**INFRASTRUTTURE FERROVIARIE STRATEGICHE DEFINITE DALLA
LEGGE OBIETTIVO N. 443/01
LINEA AV/AC TORINO – VENEZIA Tratta VERONA – PADOVA
Lotto funzionale Verona – Bivio Vicenza
PROGETTO ESECUTIVO
VIADOTTI E PONTI
VIADOTTO FIBBIO DAL KM 9+957,92 AL KM 10+035,92 – L=78,00 m
INTERFERENZE E SISTEMAZIONI IDRAULICHE
RELAZIONE DI CONFRONTO P.D./P.E.**

GENERAL CONTRACTOR 		ALTA SORVEGLIANZA 				
RELAZIONE DI CONFRONTO P.D./P.E.	Progetto IN17	Lotto 12	Codifica Documento EI2 RO V101D8 001	Rev. A	Foglio 2 di 7

Fig.2 Planimetria post operam del PE.

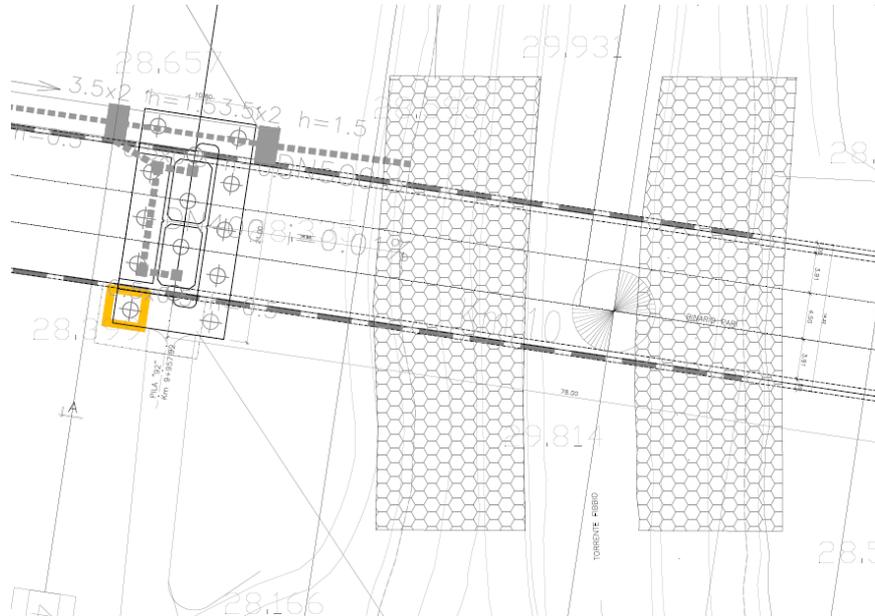
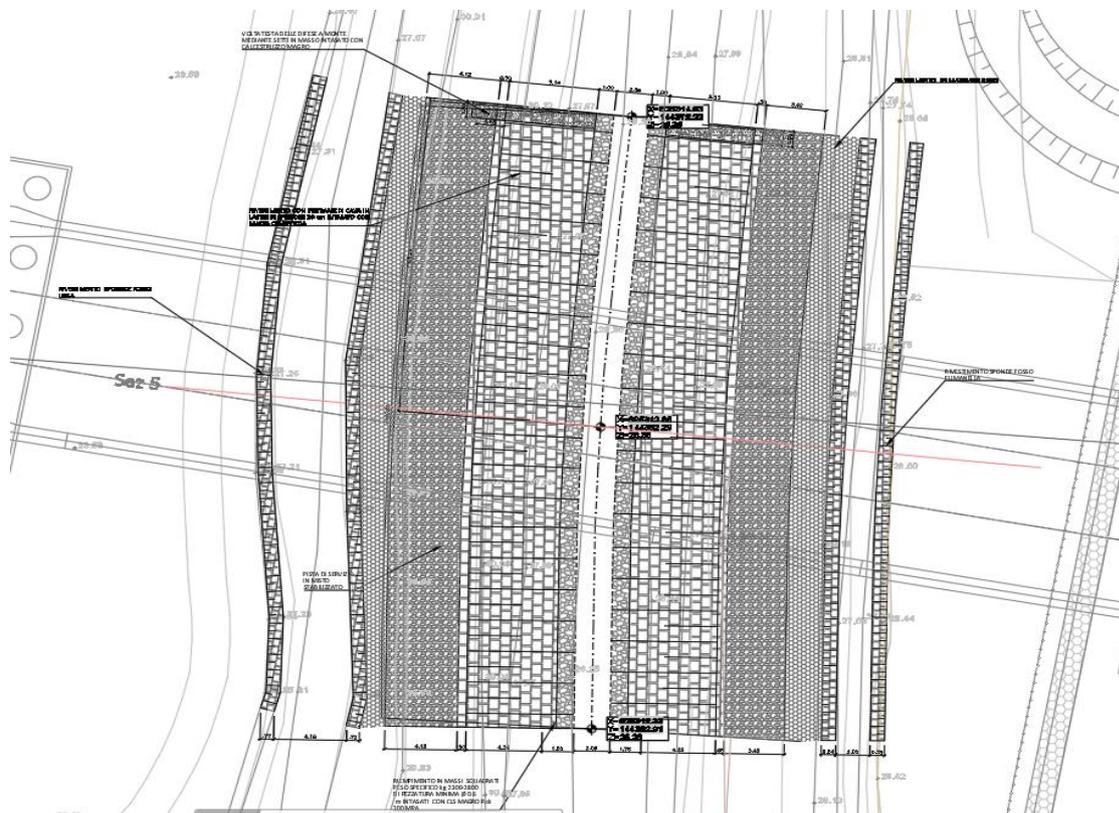
Di seguito il confronto delle planimetrie e delle sezioni tipologiche post operam del PD e del PE.

In fase di progettazione esecutiva è previsto il rivestimento delle sponde del canale con pietrame di cava in lastre di spessore di 20 cm intasato con malta cementizia e immerso al piede con riempimento in massi squadrati di pezzatura minima 0.6 m intasati con calcestruzzo magro. La sistemazione appena descritta si sviluppa per un tratto di lunghezza totale pari a 40 metri, ricoprendo il tratto in ombra in corrispondenza della linea AV/AC e proseguendo 10 m a monte a valle di essa in linea a quanto previsto nel progetto definitivo. La protezione a materassi reno presente nel definitivo, viene sostituita dal

rivestimento sovradescritto, al fine di ottimizzare l'inserimento paesaggistico ed allinearsi alla consuetudine locale da parte dei Consorzi di bonifica.

L'adozione del nuovo rivestimento di sponda comporta le seguenti migliorie:

- Maggiore Durabilità
- Minore onere di manutenzione
